Modulo per la presentazione delle osservazioni per i piani/programmi/progetti sottoposti a procedimenti di valutazione ambientale di competenza statale

ID: Codice procedura (ID_VIP/ID_MATTM):10844

Impianto per la produzione di energia elettrica da fonte eolica, costituito da 6 aerogeneratori della potenza complessiva di 37,2 MW, un sistema di accumulo da 25 MW e relative opere connesse in località "Rempillo" nel comune di Pitigliano (GR).

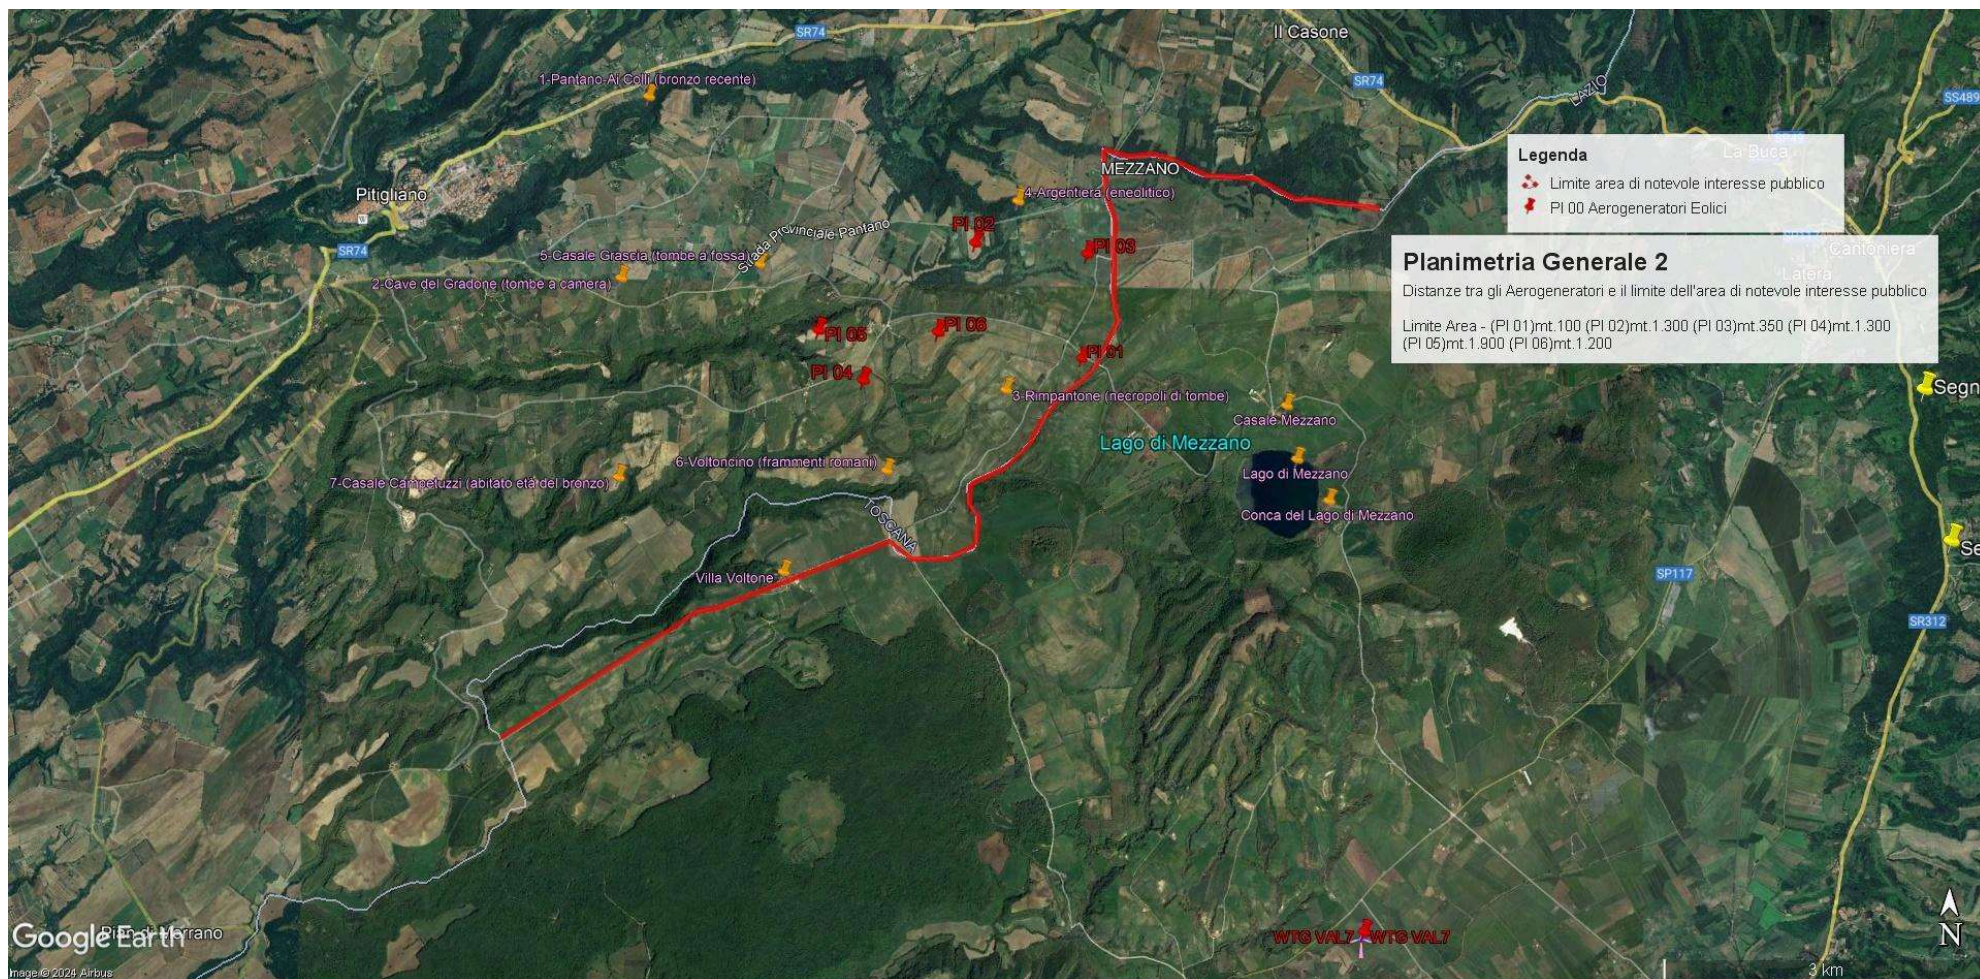
In sintesi, visti l'art. 20 comma 8 lettera c) quater del D.Lgs n 199/2021 e le Linee guida nazionali appena citate, considerato l'enorme impatto dell'impianto eolico industriale denominato “Rempillo” sulla zona paesaggistica di notevole interesse pubblico ben individuata nelle immagini

n.1 e n. 2 e sui Beni Culturali evidenziati nell' immagine n. 3 dell'Allegato alle presenti Osservazioni, per la collocazione delle pale P04 e P05 direttamente all'interno del perimetro di un'area archeologica e per gli impatti anche sull'area intermedia e vasta dei pregiati territori laziali della Tuscia settentrionale e in particolare di quelli del pitiglianese ricco di emergenze agricole, naturalistiche, storiche e archeologiche del periodo etrusco ma non solo, si chiede che venga negata l'autorizzazione all' insediamento dell'impianto eolico denominato "Rempillo".

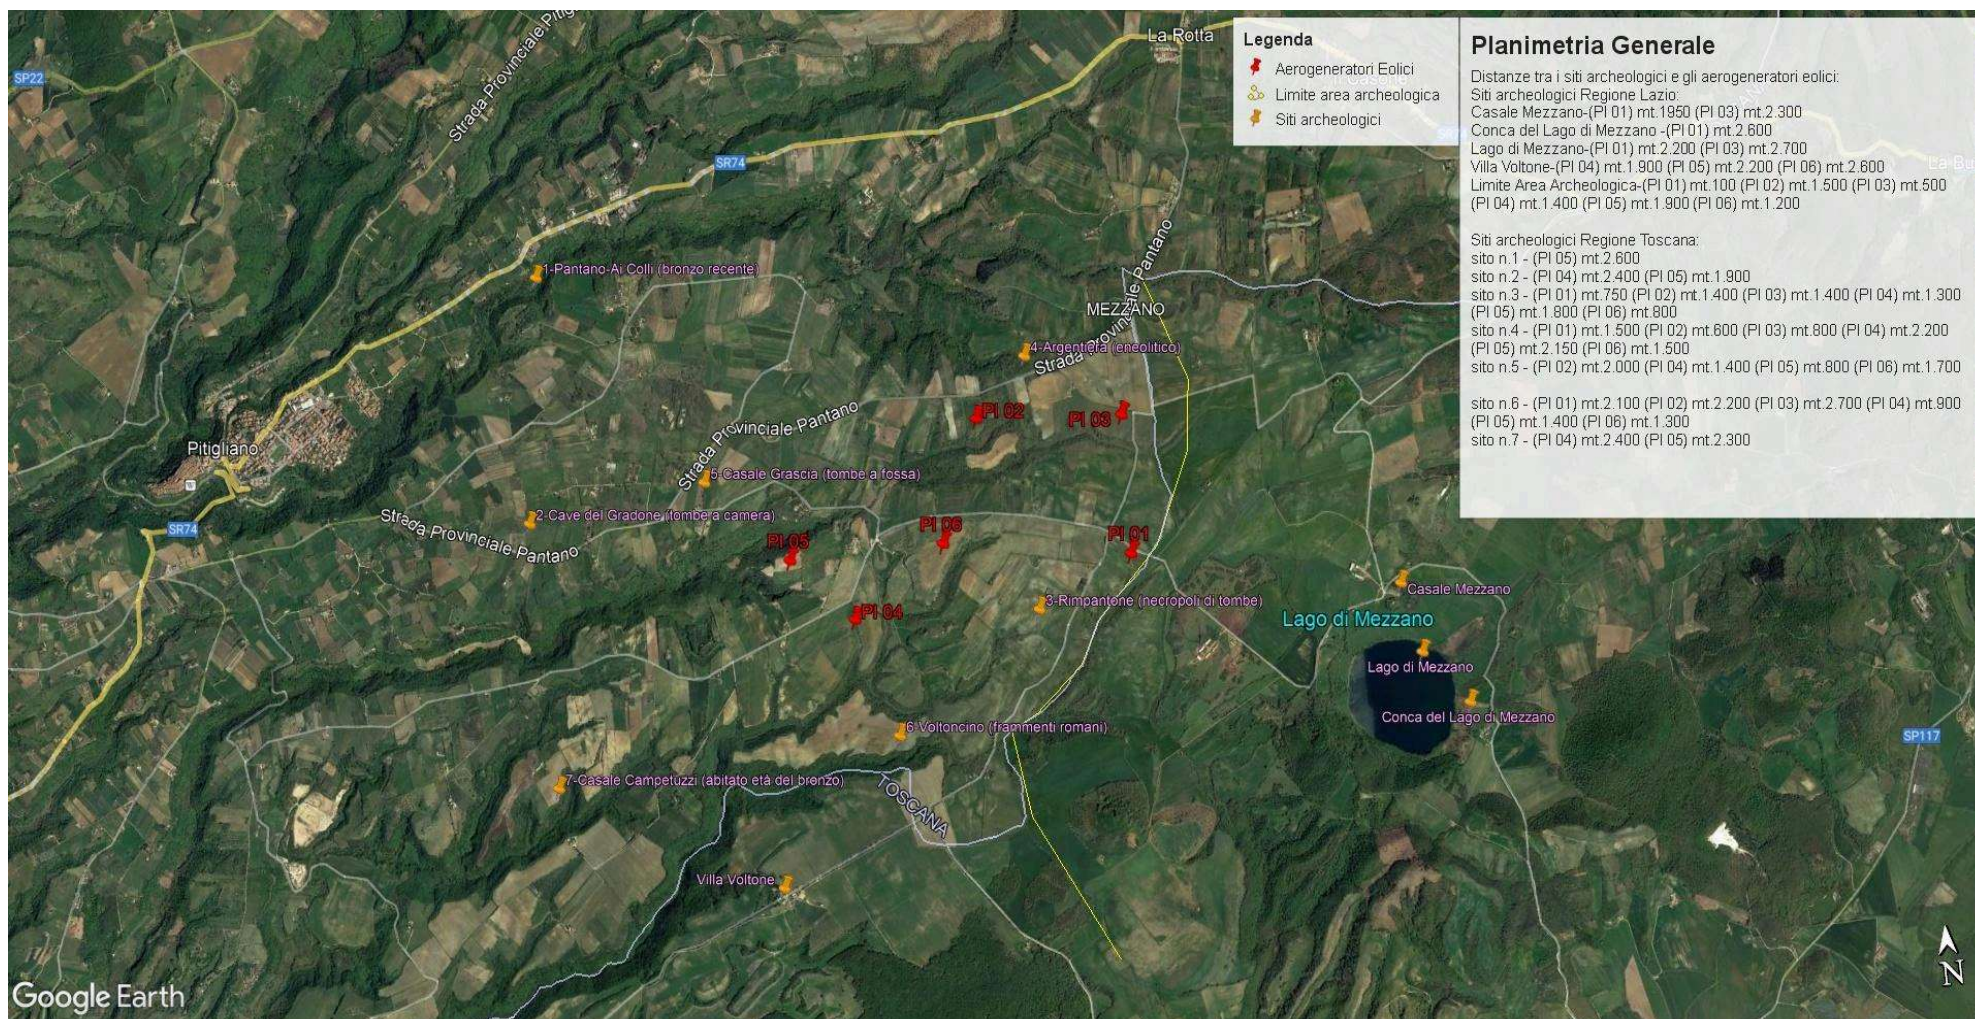
- h) Le zone di interesse archeologico evidenziate nell'immagine n. 3 a cui si aggiungono anche l'importante abitato protostorico di Sorgenti della Nova e Ruder del Castello altomedioevale che si trovano a circa 4 km dalle aree in cui è stato progettato l'impianto eolico industriale. Poco più lontano i resti del castello medioevale "Morronaccio". Nell'area vasta le preziose necropoli eneolitiche (Poggi Alti) ed etrusche di Pitigliano, Sovana e Sorano. I pregiati prodotti agricoli come il vino bianco DOC di Pitigliano.

Immagine n. 4 Situazione di saturazione da impianti FER nella provincia di Viterbo. Non sono riportati gli impianti fotovoltaici e agrivoltaici che hanno inciso per buona parte nel cumulo di impianti FER per superare già nel 2023 gli obiettivi del PNIEC assegnati alla Regione Lazio per il 20230.

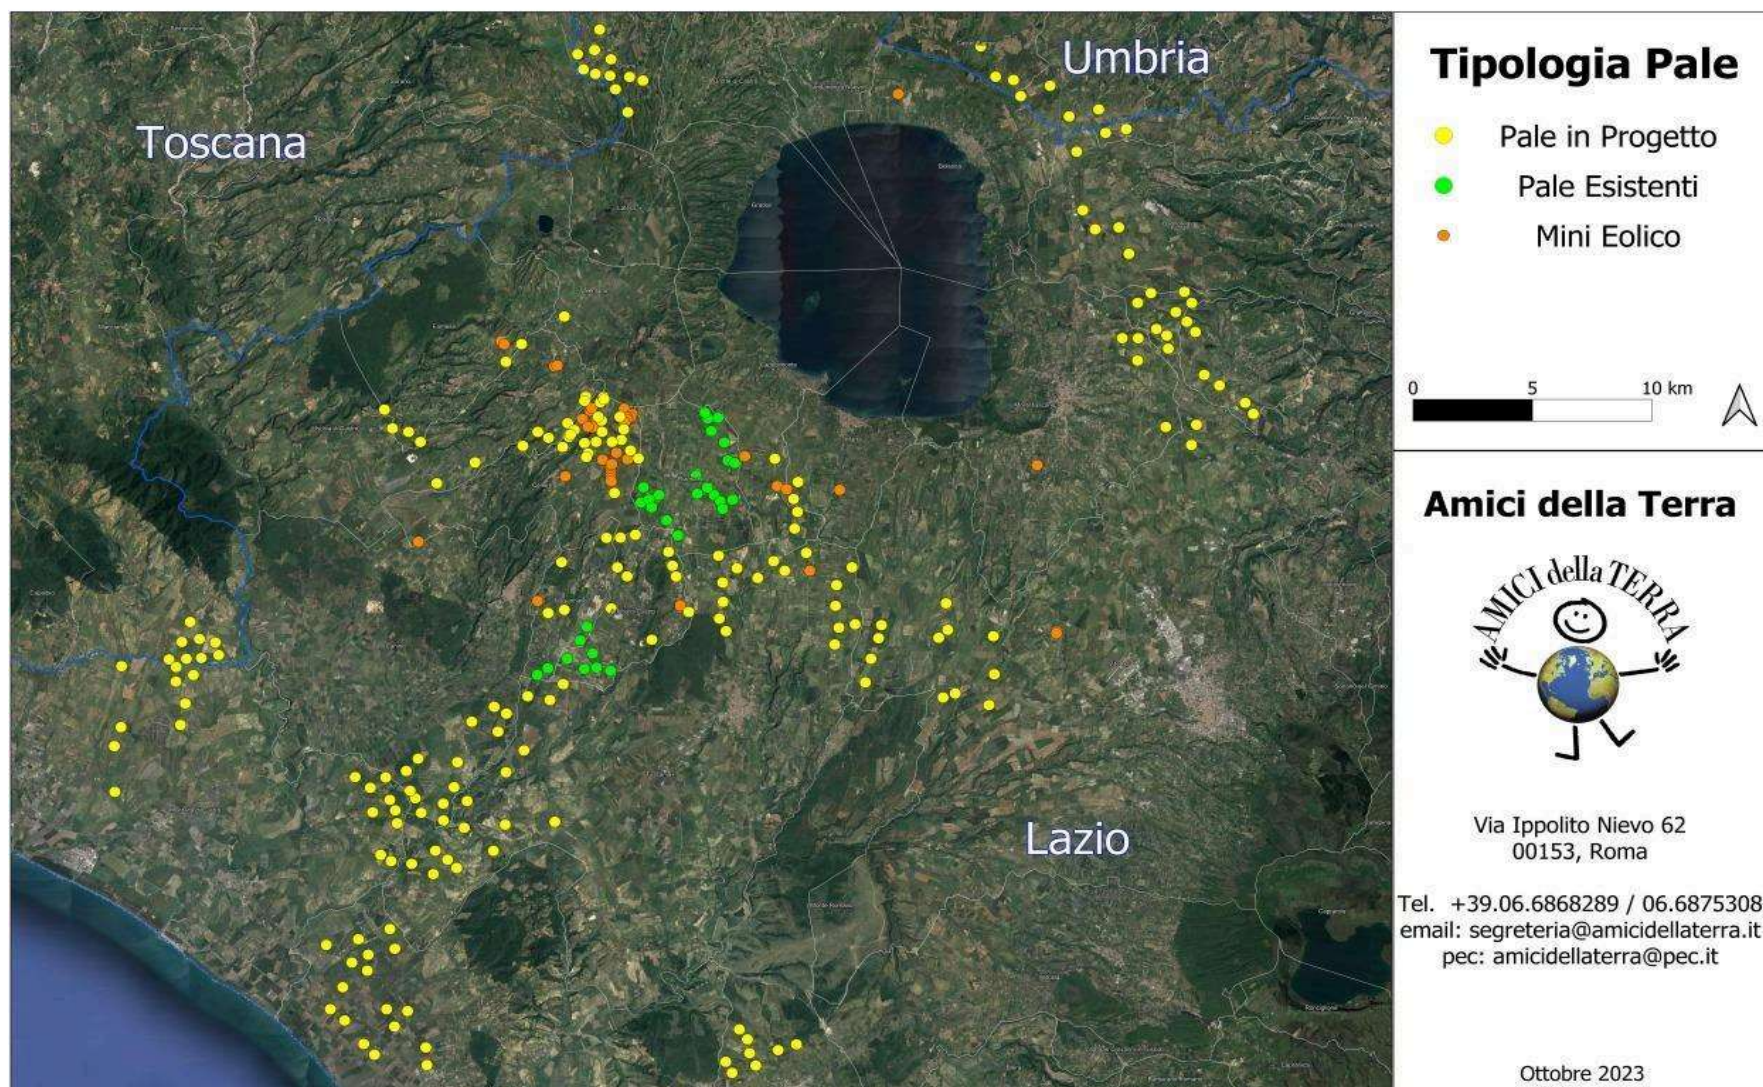
Quindi anche la Regione come Ente deputato dalla normativa nazionale a legiferare sulle aree idonee e non idonee si è espressa riguardo al fatto che abbia assolto ai doveri e alle quote stabilite dal PNIEC e in ambito regionale la provincia di Viterbo è stata quella con il più alto tasso di impianti FER tra tutte e quindi ormai satura ed il cumulo degli impianti FER installati, autorizzati e in progetto rappresenta una **elevata criticità per la sostenibilità ambientale di ulteriori eventuali iniziative**. L'impianto eolico “ Rempillo” pur essendo “esterno al confine provinciale e regionale ma nelle sue immediate vicinanze (a soli 100 metri i primi due aerogeneratori) oltre ad impattare sul territorio e sulle economie di tre Comuni del Lazio (Farnese, Valentano e Latera) si trova nelle fasce di rispetto dei Beni di notevole interesse pubblico come si è evidenziate nelle Osservazioni nn. 1 e 2 e crea anche degli impatti negativi anche sui beni naturalistici come verrà dettagliato nell'Osservazione n. 4. Inoltre andrebbe a sommarsi al già enorme cumulo di impianti eolici e fotovoltaici e geotermici che già creano una elevata criticità ambientale nella provincia di Viterbo e interferiscono anche con il territorio toscano come si può vedere dalle immagini nn. 4 e 5 dell'Allegato n. 1.
